**OGGETTO:** Progetto per un impianto Eolico denominato "PIANI SAN PIETRO" costituito da n. 16 aerogeneratori di potenza unitaria 6 MW, per una potenza complessiva dell'impianto di 96 MW, da realizzarsi nei comuni di Bisaccia e Calitri (AV).

**Codice procedura: n.8609 del 04/07/2022**

**OGGETTO:** **[ID: 8609]** *Procedura di Valutazione di Impatto Ambientale ai sensi dell'art.23 del D. Lgs. 152/2006 relativa al progetto di un impianto eolico, denominato "Piani San Pietro", costituito da n. 16 aerogeneratori di potenza unitaria pari a 6 MW, per una potenza complessiva dell'impianto di 96 MW, da realizzarsi nei Comuni di Bisaccia e Calitri (AV).*

**OSSERVAZIONI AL PROGETTO**

**Fig. 2** - Stralcio delle opere di progetto su mappa catastale e interessanti la particella 71 del foglio 3

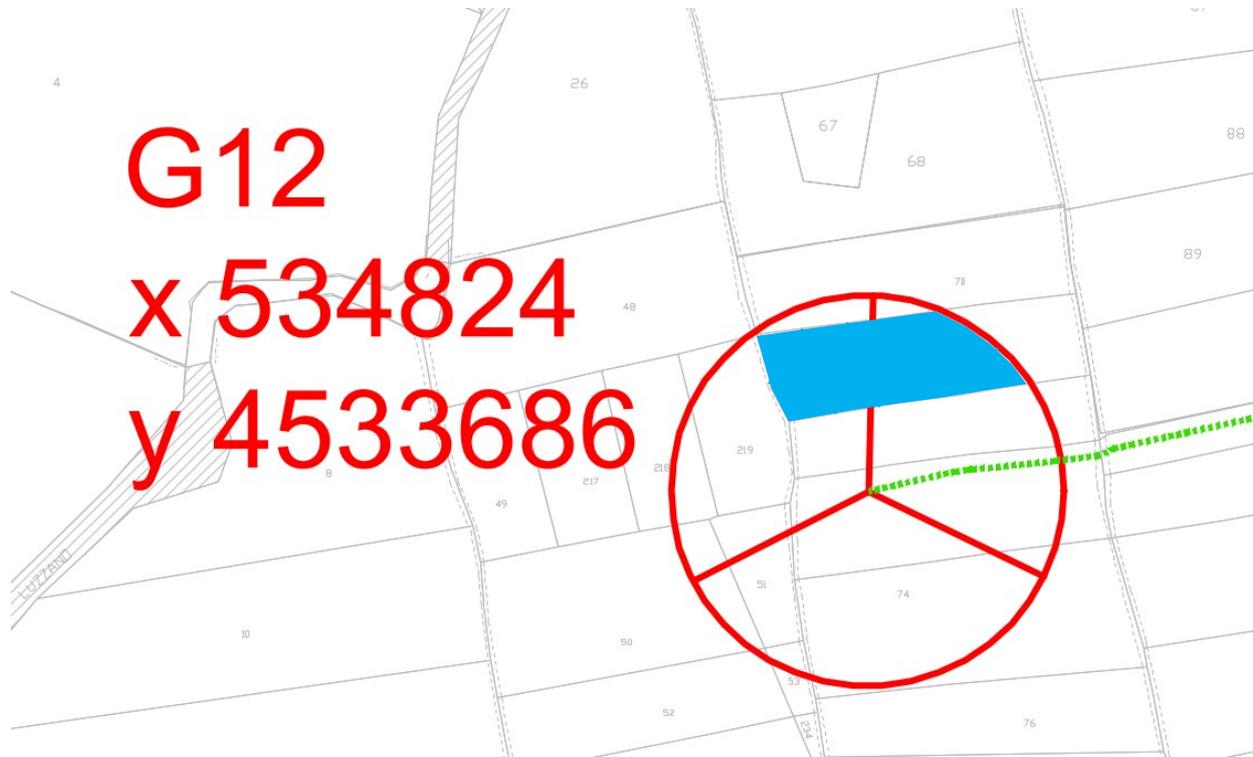
Dall'analisi della documentazione progettuale si rileva poi che tale particella 71 del foglio 3 interferisce con le opere di progetto in quanto interessata parzialmente dal sorvolo aereo dell'aerogeneratore recante la sigla WTG 12 come desumibile dallo stralcio grafico riportato:

**Fig. 6** - Aerogeneratori la cui distanza dall'asse dell'asta torrentizia è inferiore alla gittata massima

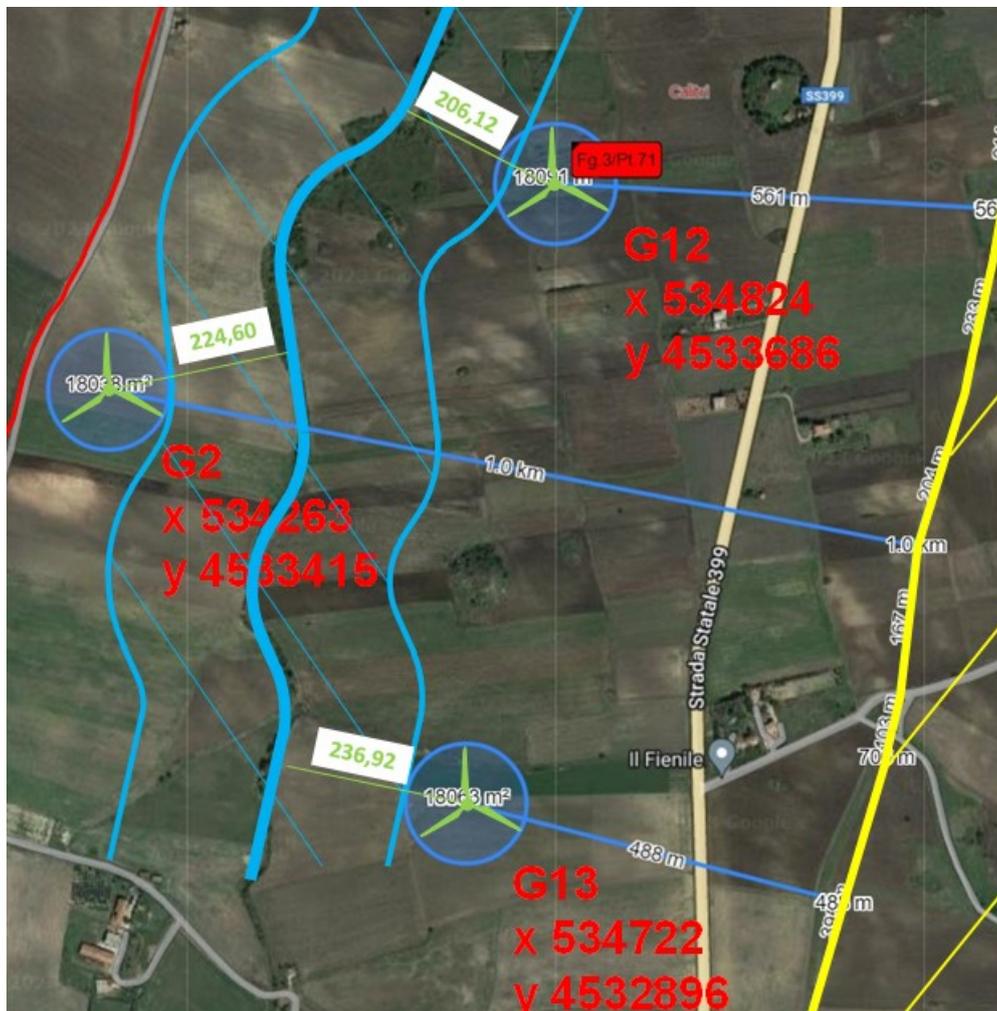
Non appare superfluo poi evidenziare che la distanza dell'asse del mozzo degli aerogeneratori **WTG2, WTG12 e WTG13** dall'asse del vallone risulta inferiore al valore della gittata massima teorica per il distacco in corrispondenza del mozzo che è stata calcolata dal proponente pari a **248,70 ml** (TAV CLTDT\_GENR03800\_00)

In relazione alle criticità rilevata il progetto risulta carente della indicazione di misure compensative che possano consentire l'autorizzazione del progetto con il layout nello stato di fatto sottoposto a valutazione VIA.

**Fig. 8** -Layout impianto eolico dislocato nel tenimento del Comune di Calitri con evidenziazione aree contermini ex D.M. 09.09.2010

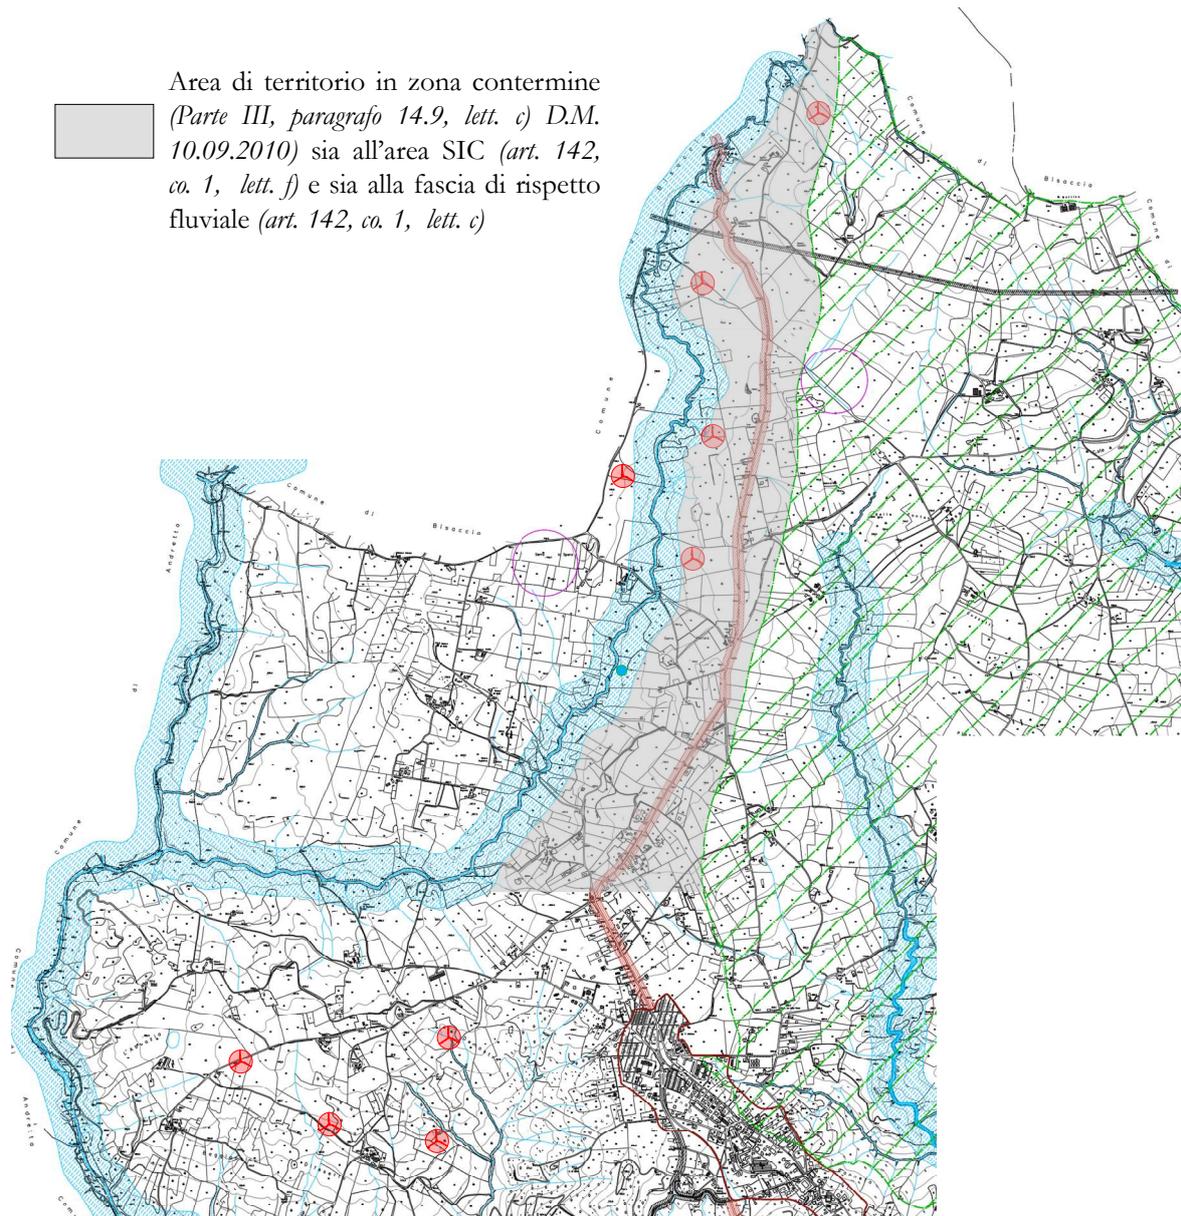
A maggior chiarezza delle criticità segnalate ai punti 3.2. e 3.3 è stata redatta la tavola grafica (**Allegato 2**) nella quale in grigio è evidenziata la fascia di territorio relativamente ridotta interessata dalle opere di progetto ed in particolare dagli aerogeneratori WTG 01, WTG 02, WTG08, WTG 12 e WTG 13 contermini (*Parte III, paragrafo 14.9, lett. c*) D.M. 10.09.2010) sia all'area SIC (*art. 142, co. 1, lett. f*) e sia alla fascia di rispetto fluviale (*art. 142, co. 1, lett. c*). Di seguito se ne riporta uno stralcio

**Fig. 9** – Particolare dell’interferenza della torre WTG 14 con aree boscate

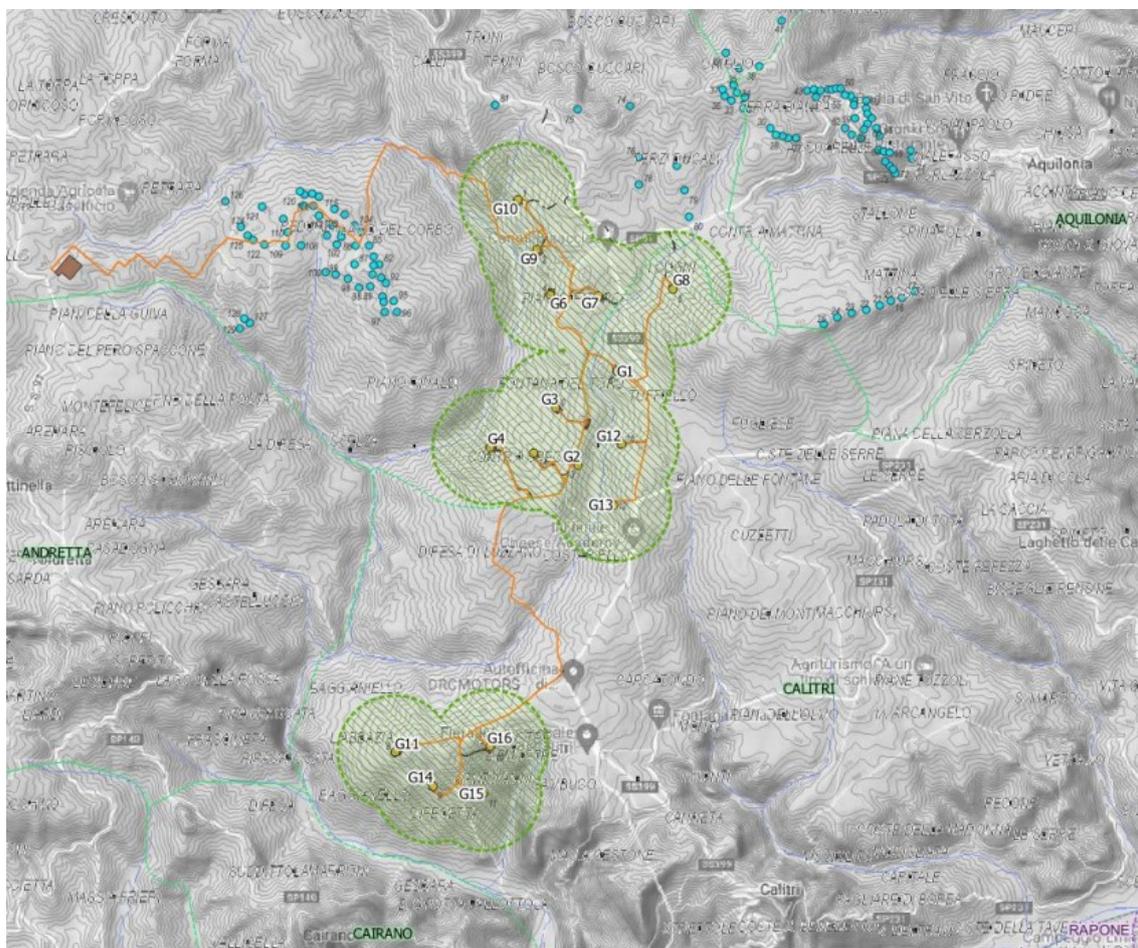
Per quanto attiene alla localizzazione del progetto in esame in prossimità di **ZONE FORESTALI**, appare prioritariamente opportuno evidenziare che il D.M. 30.03.2015 definisce boschi e/o foreste “...i terreni coperti da vegetazione forestale arborea associata o meno a quella arbustiva di origine naturale o artificiale, in qualsiasi stadio di sviluppo, i castagneti, le sugherete e la macchia mediterranea, ed esclusi i giardini pubblici e privati, le alberature stradali, i castagneti da frutto in attualità di coltura e gli impianti di frutticoltura e d'arboricoltura da legno di cui al comma 5 ivi comprese, le formazioni forestali di origine artificiale realizzate su terreni agricoli a seguito dell'adesione a misure agro ambientali promosse nell'ambito delle politiche di sviluppo rurale dell'Unione europea una volta scaduti i relativi vincoli, i terrazzamenti, i paesaggi agrari e pastorali di interesse storico coinvolti da processi di forestazione, naturale o artificiale, oggetto di recupero a fini produttivi. Le suddette formazioni vegetali e i terreni su cui essi sorgono devono avere estensione non inferiore a 2.000 m<sup>2</sup> e larghezza media non inferiore a 20 metri e copertura non inferiore al 20 per cento, con misurazione effettuata dalla base esterna dei fusti. È fatta salva la definizione bosco a sughera di cui alla legge 18 luglio 1956, n. 759. Sono altresì assimilati a bosco i fondi gravati dall'obbligo di rimboschimento per le finalità di difesa idrogeologica del territorio, qualità dell'aria, di salvaguardia del patrimonio idrico, conservazione della biodiversità, protezione del paesaggio e dell'ambiente in generale, nonché le radure e tutte le altre superfici d'estensione inferiore a 2.000 m<sup>2</sup> che interrompono la continuità del bosco non identificabili come pascoli, prati o pascoli arborati o come tartufaie coltivate...”. Orbene il progetto sottoposto a verifica appare privo di una attenta valutazione dell’inserimento delle torri eoliche costituenti l’impianto in zone che sia visivamente, che cartograficamente, sono caratterizzate da una forte densità boschiva. Il proponente non dà alcuna indicazione sulle distanze delle torri costituenti l’impianto dalle aree boscate contermini alla dislocazione delle stesse torri. Dalla ortofoto dei luoghi oggetto di intervento di seguito riportata nella tavola grafica (**Allegato 3**) risultano evidenti le interferenze delle opere di progetto con le aree boscate così come definite dalla norma. In corrispondenza dell’aerogeneratore WTG14, l’area boscata è poi direttamente coinvolta/intaccata dal posizionamento planimetrico della stessa torre e, in particolare dalla sua proiezione a terra del rotore della stessa, come desumibile dallo stralcio fotografico.

**Fig. 10 - Buffer di analisi cumulativa 750m con impianti esistenti – porzione nord impianto con rappresentazione del layout dell'impianto autorizzato alla società Parco Eolico Calitri s.r.l.**

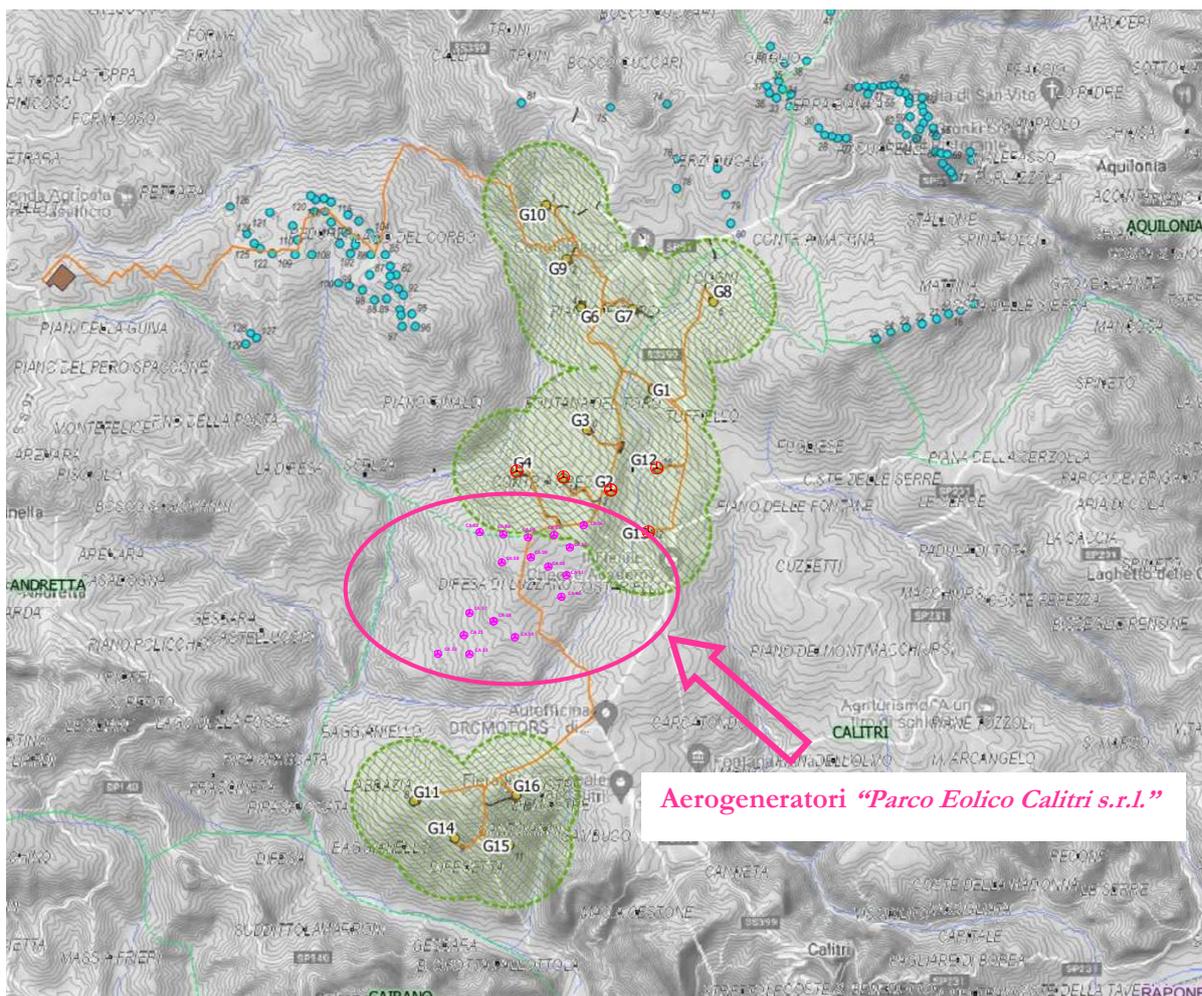
omette di indicare che l'impianto eolico della società Parco Eolico Calitri s.r.l. è già stato autorizzato dalla Regione Campania con Decreto Dirigenziale n. 1129 del 25/11/2014, come rettificato dal Decreto Dirigenziale n. 1196 del 01/12/2014, per complessivi 17 aerogeneratori della potenza unitaria pari a 2,3 MW e quindi omette di riportare nella *Figura 7 - Buffer di analisi cumulativa 750m con impianti esistenti – porzione nord impianto* la dislocazione dell'impianto già oggetto di autorizzazione come riportato nella figura che segue:

**Fig. 11** – Particolare dell'interferenza del parco eolico oggetto di valutazione VIA e l'impianto autorizzato alla società Parco Eolico Calitri s.r.l.

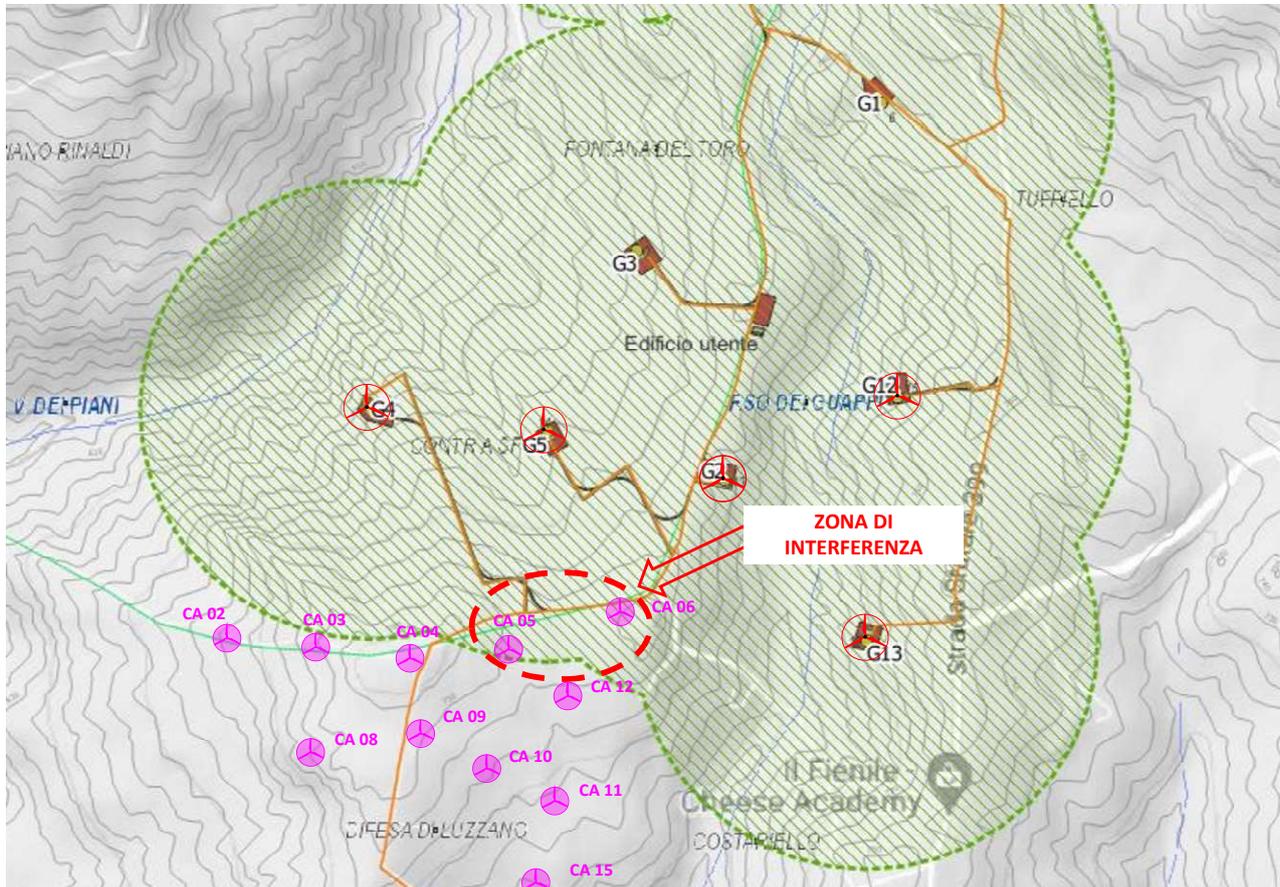
Dall'analisi della corretta rappresentazione della situazione con la dislocazione degli impianti realizzati ed autorizzati emerge lapalissianamente la interferenza del parco eolico della società Parco Eolico Calitri s.r.l. (aerogeneratori con la sigla CA 05 e CA 06) con il parco eolico della società proponente come rilevabile dalla figura di seguito riportata:

Figura 4. Ubicazione degli aerogeneratori rispetto a strade ed edifici. Gruppo 3

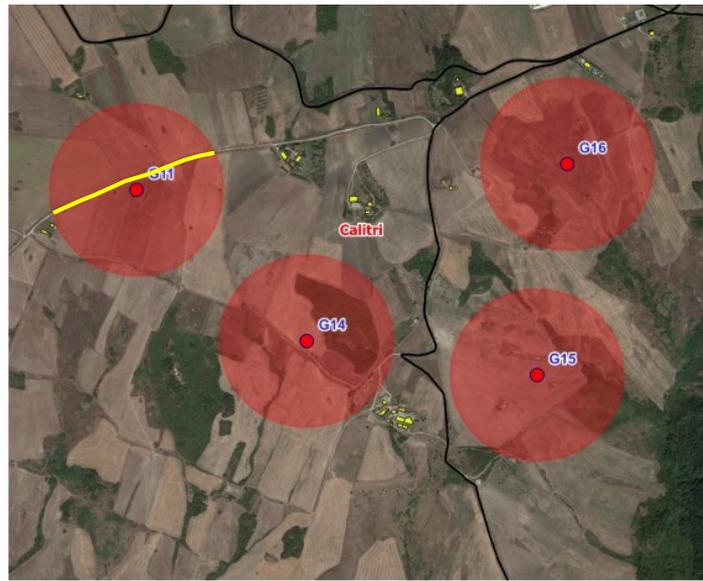
Per quanto attiene alla localizzazione del progetto in esame in prossimità delle strade appare opportuno evidenziare che la strada comunale Nuova Calitri - Cairano è direttamente coinvolta/intaccata dal posizionamento planimetrico della torre WTG11 e, in particolare, dalla sua

proiezione a terra del rotore della stessa per la qual cosa la stessa risulta interessata in caso di rottura accidentale della pala dell'aerogeneratore in parola.

Tale circostanza risulta rilevabile anche nella relazione di calcolo della gittata massima (*TAV CLTDT\_GENR03800\_00*) nella quale, in corrispondenza dell'aerogeneratore WTG 11, è immediatamente rilevabile l'ampio tratto viario interessato in caso di rottura accidentale della pala dell'aerogeneratore stesso (tratto evidenziato in giallo).
